改善箇所説明図

基準不適合箇所

ラジエータ・タンク・キャップ

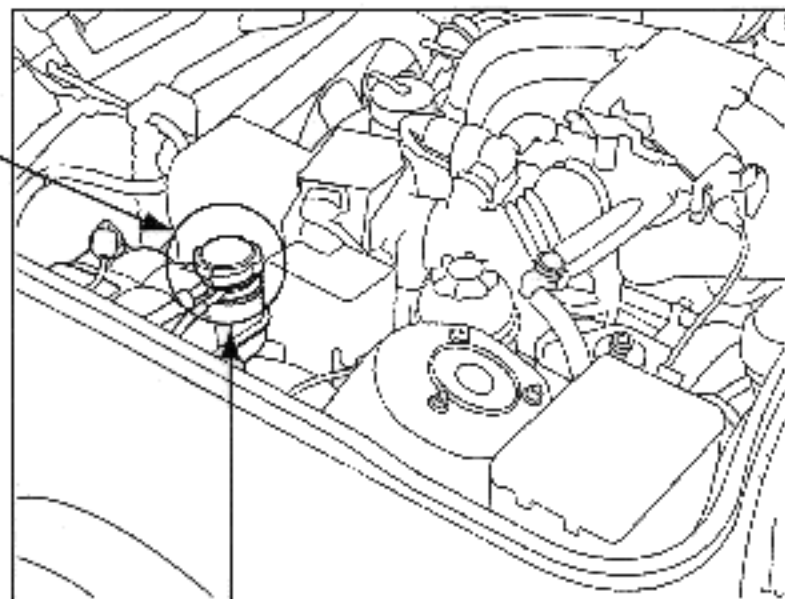
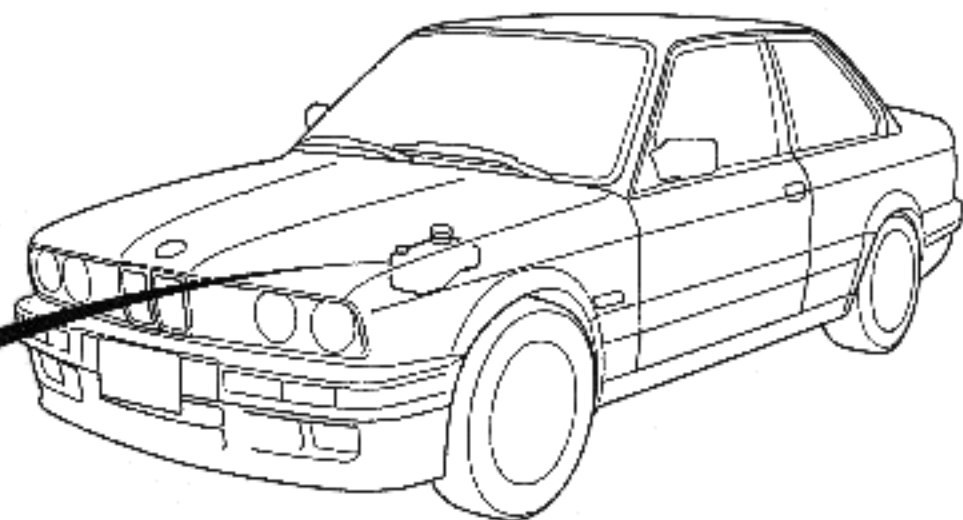
冷却装置のラジエータ・タンク・キャップが不適切なため、そのままの状態で使用を続けると、最悪の場合、冷却装置内の圧力が上昇し、車室内の冷却装置の継ぎ手部から冷却水が漏れ、車両前方視界を著しく妨げる等のおそれがある。

全車両、ラジエータ・タンク・キャップを対策品と交換する。

ラジエータ・タンク・キャップ上面に貼付されている注意ラベルの△危険の圓い枠または部品番号 9001 0437 335で識別をする。
